# “IMPIANTO EOLICO LATIANO”

## INTEGRAZIONI SULLE VALUTAZIONI DI IMPATTO ACUSTICO

Il presente documento contiene le risposte alle richieste di integrazione incluse al punto 8 della nota del Ministero della Transizione Ecologica ID\_VIP\_5758, nell'ambito del progetto del parco eolico denominato "Latiano" per la produzione di energia elettrica, costituito complessivamente da n. 13 aerogeneratori, ubicato in agro dei confinanti Comuni di Latiano (BR) e Mesagne (BR).

**Figura1: In ciano, fascia di 100 metri dalla viabilità di impianto. In blu i ricettori ed in rosso le WTG**

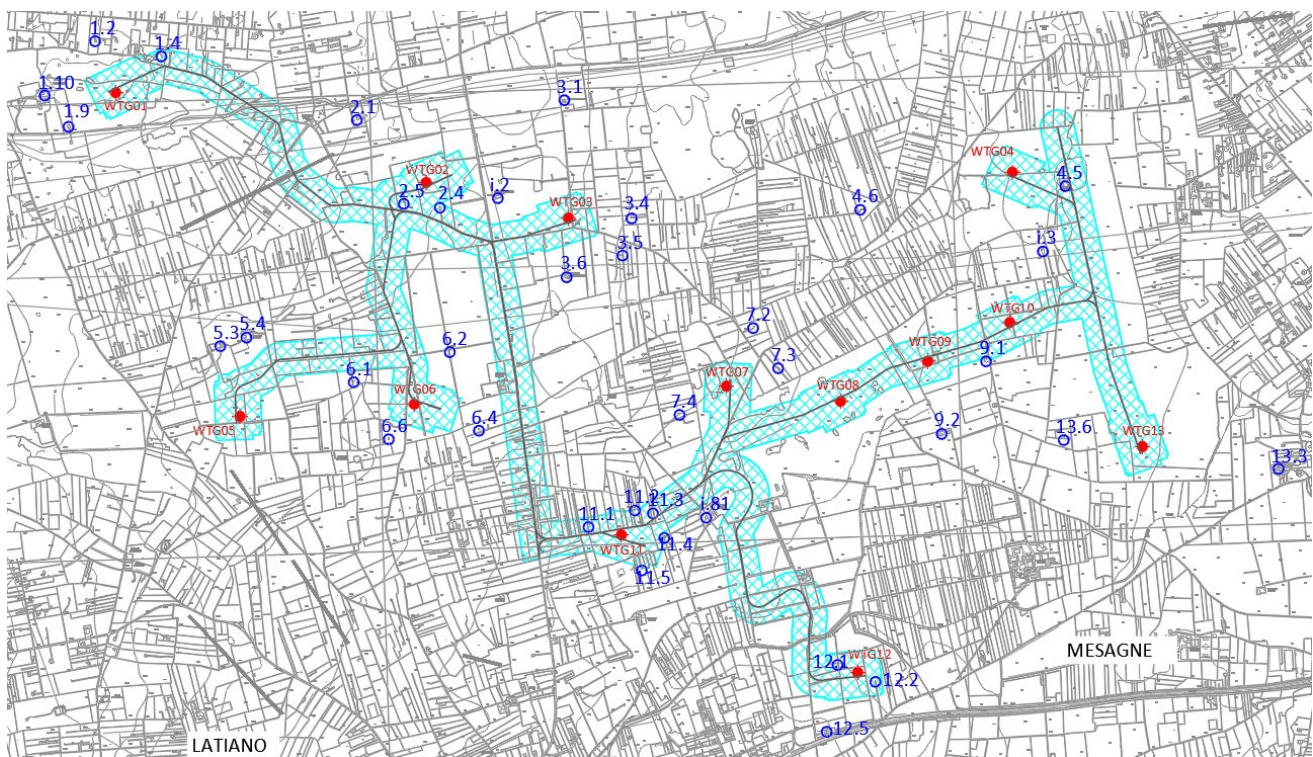
Richiesta: Per la fase di cantiere si chiede di stimare i livelli di immissione acustica presso i ricettori individuati nelle peggiori condizioni di esercizio.

Anche considerando, con evidente margine di sicurezza, la contemporanea esecuzione nel medesimo luogo di più fasi di lavoro precedentemente elencate, si otterrebbe un livello di pressione sonora a 100 metri inferiore ai 70 dB.

Poiché come mostrato in Figura1 (linea ciano viabilità di impianto e campitura ciano buffer di 100 metri da quest'ultima), il ricettore che presenta caratteristiche e requisiti di ricettore abitativo secondo i criteri normativamente stabiliti più vicino dista circa ben oltre i 100 metri dall'area di installazione degli aerogeneratori e dalla viabilità di accesso, è evidente che non ci saranno problemi legati all'impatto acustico in fase di cantiere per tutte le operazioni di realizzazione delle WTG.
